**Avis de l'Autorité environnementale**

**Objet : avis de l'Autorité environnementale, suite à la consultation relative au projet d'aménagement de la rocade Sud d'Arras (RD 60)**

Ref : 2014-0240

Résultat des simulations de trafic à l'horizon 2030  
Source : étude d'impact, janvier 2014

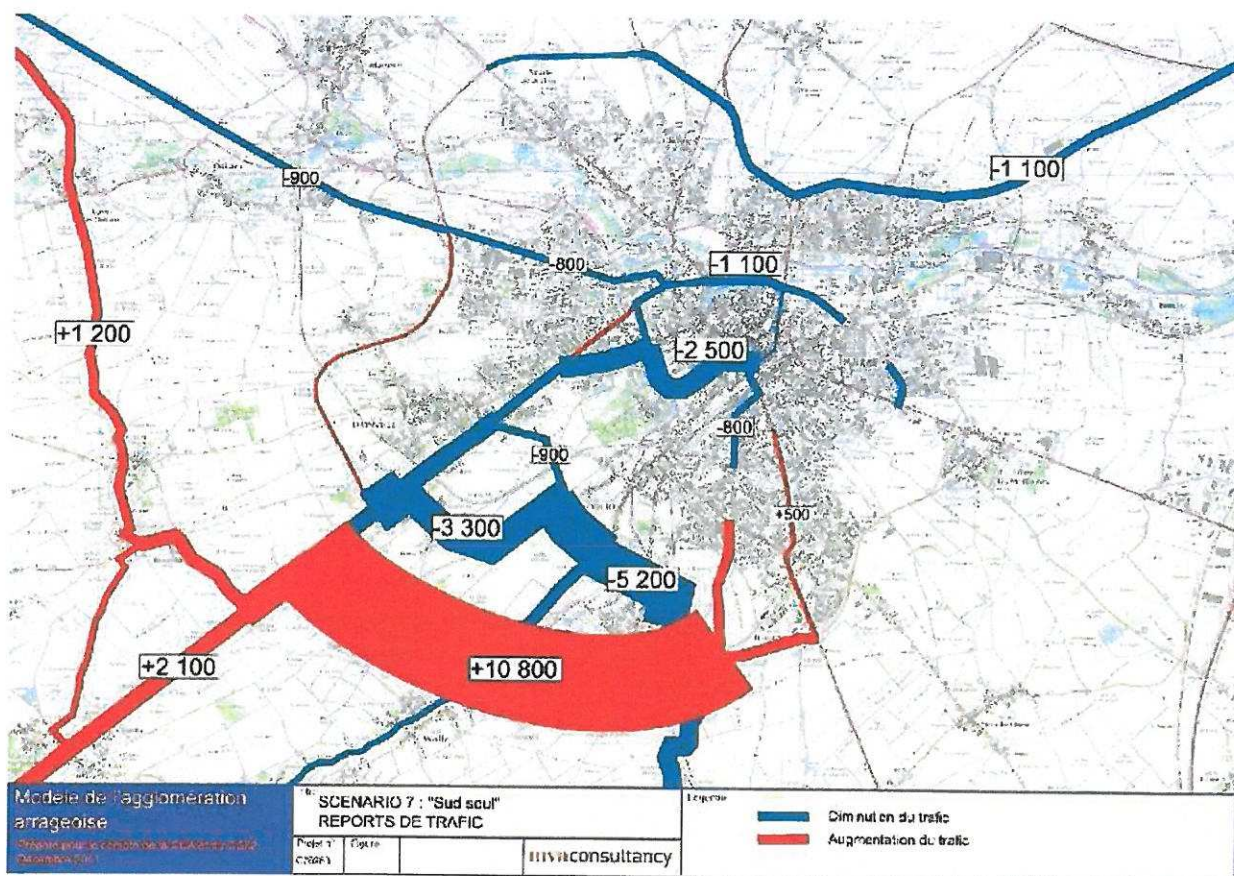
L'étude de trafic jointe au dossier montre un impact positif à l'horizon 2030, de l'infrastructure sur les trafics de transit dans la commune d'Agy essentiellement, mais aussi dans une moindre mesure dans Arras.
